「山国川治水対策検討委員会」（第2回）を開催しました

～馬溪橋を存置した場合の治水対策の検討～

第 2 回 山国川治水対策検討委員会

山国川治水対策検討委員会（第2回） 議事要旨

■平成24出水相当の流木阻害面積

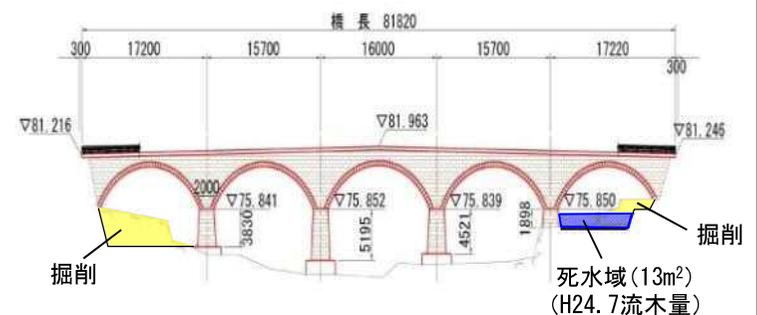
- ・基本的に事務局提案のとおりとする。
- ・流木閉塞に関わる死水域を橋脚下部にしているが、洪水時はアーチ部につまるため上部を死水域に取るべき。これは計算ではなく、流れや流木閉塞等を模型実験等で確認する。
- ・馬溪橋を存置することと、地域振興などは一体として考える必要がある。次回、市から補修や維持管理、利用計画等に関し、情報提供して欲しい。
- ・石橋の補強方法や範囲については別途調査・検討が必要。

ケース1 河道拡幅+連続堤防案

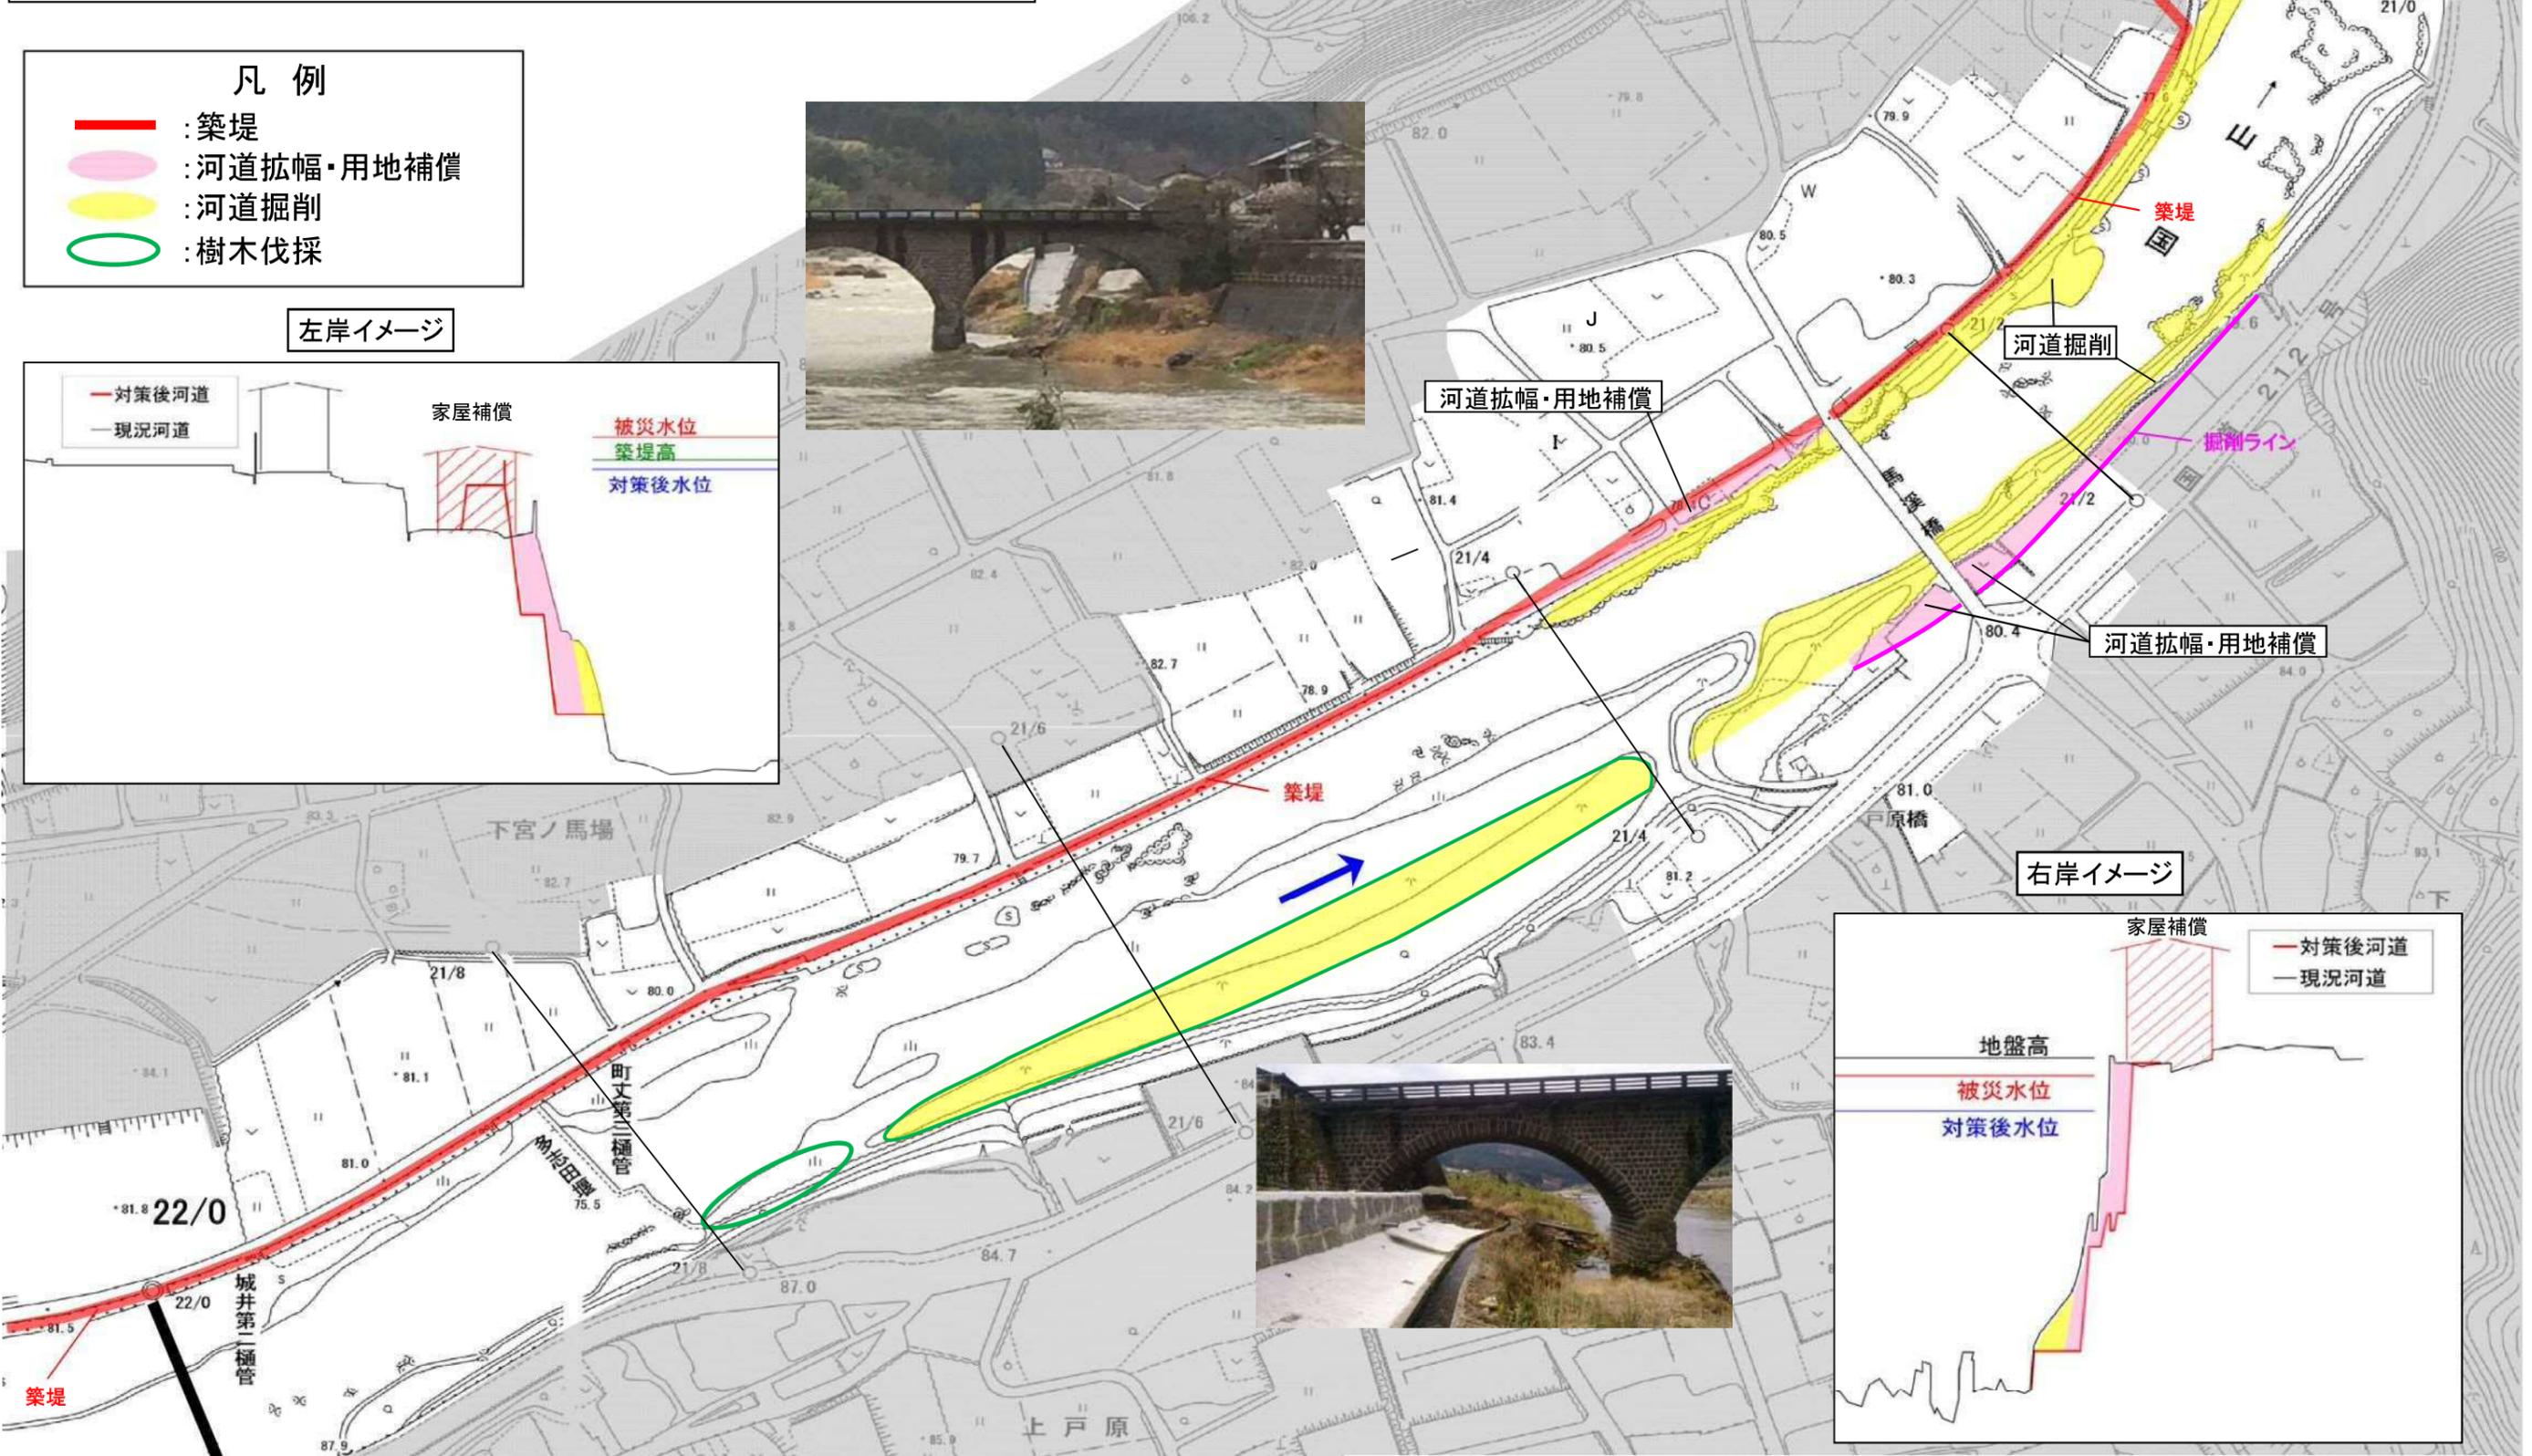
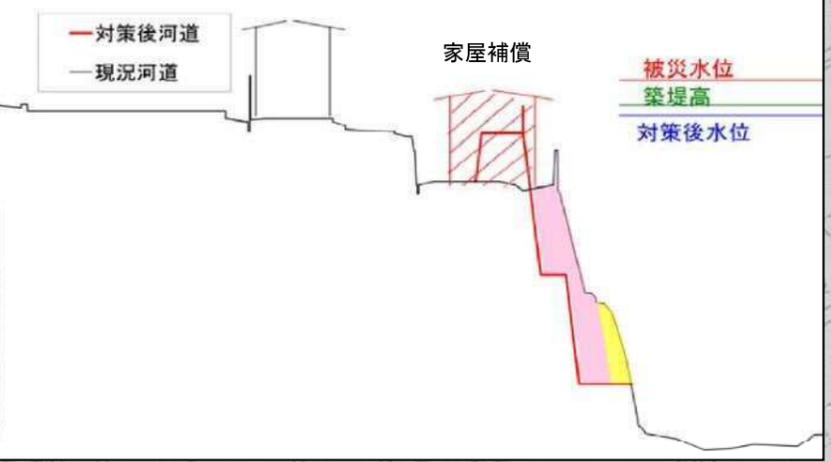
- ・右岸側のアーチの下の部分など、現地状況を踏まえ最大限掘削する必要がある。
- ・橋の上流では、上流の堰の構造、河川の現状を踏まえ、流向が馬溪橋の1径間に集中せず、全断面で流れるよう堤防法線や河道掘削等について考える必要がある。

- ・橋の上下流で、現在樹木化しているところは、掘削しても維持管理をしなくては効果が落ちる。地域を含めて維持管理するような仕組みを作ることが重要。また、治水と文化財は一体のものと考え、文化財に関する外部の人なども取り込む仕組みなども考えられる。
- ・馬溪橋下流でも、土砂がたまりやすい場所ができる。また、奇岩の部分は少し川幅が不足するように見えるので、少しでも掘削して、残す部分は水制等で活用するなど効果的な河道計画・維持管理の方法を考える必要がある。
- ・宅地嵩上げ案は道路との段差ができるため、坂路等を設けても、後で問題になるケースがある。
- ・案が固まれば、流木や洪水流の挙動を模型実験等で確認すると良い。

- ・複数の対策案については、橋の上下流を含め、流向や川幅等を踏まえた堤防法線計画や河道掘削の形状を再整理し、今後の維持管理も考慮した計画となるように検討する。
- ・ソフト対策の具体策について説明をする。ソフト対策は、洪水前、中、後でも対応が異なるため、そのステージ毎の対策を整理する。
- ・3橋を含めた地域振興をどのような形で進めるか中津市が主体となり整理・検討する。
